POWIADOMIENIE PRZETARGOWE NR 1

POSTĘPOWANIE:	„Wykonanie robót instalacyjnych i wykończeniowych dla Interaktywnego Centrum Sportowego (ICS) w budynku Dolnośląskiego Centrum Sportu na Polanie Jakuszyckiej”
ZAMAWIAJĄCY:	DOLNOŚLĄSKI PARK INNOWACJI I NAUKI S.A.
NUMER POSTĘPOWANIA:	ZP/TP/6/2023
DANE ZAMÓWIENIA W BZP	Ogłoszenie nr 2023/BZP 00173968/01 z dnia 2023-04-12
DATA POWIADOMIENIA:	21.04.2023 r.

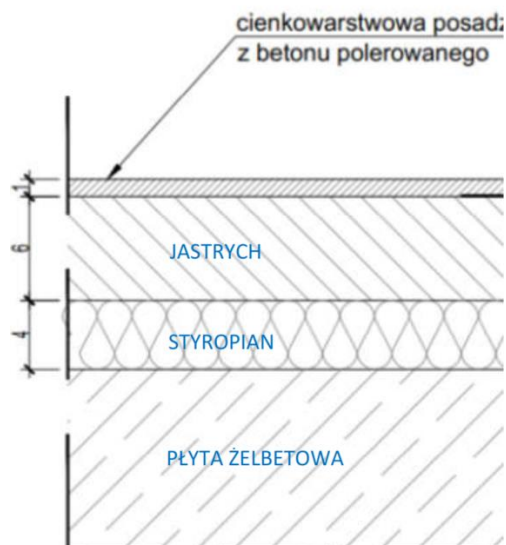
Prosimy o odpowiedź na pytania dotyczące kaset podłogowych:

- 1. Jakiej IP mają mieć puszki?*
- 2. Jakim obciążeniom będą poddawane puszki?*
- 3. Czy puszki mają być metalowe?*
- 4. Jakiej ma być zagłębienie puszki podłogowej (licząc od surowego stropu do wykończenia na posadzce)?*

- IP30 (w stanie zamkniętym)
- 1,5 kN
- Tak, mają być metalowe. Proponowana do zastosowania kasetka np. UEKD2 15-V E pro. EL-PUK zgodnie z przedstawioną poniżej kartą katalogową lub równoważna:

4. Puszka nie może być głębsza niż 9 cm, ale z możliwością regulacji od 9 cm do 11 cm. Uwarstwienia posadzki wyglądają następująco:

Jest więc do dyspozycji 11 cm na instalacje kaset. Kasety powinny mieć możliwość regulacji wysokości. Kasety powinny mieć pokrywę z możliwością wykończenia ich posadzką cienkowarstwową identyczną jak w całym pomieszczeniu. Wierzchnia warstwa powinna być zlicowana z posadzką. Poniżej uśredniony przekrój przez posadzkę:
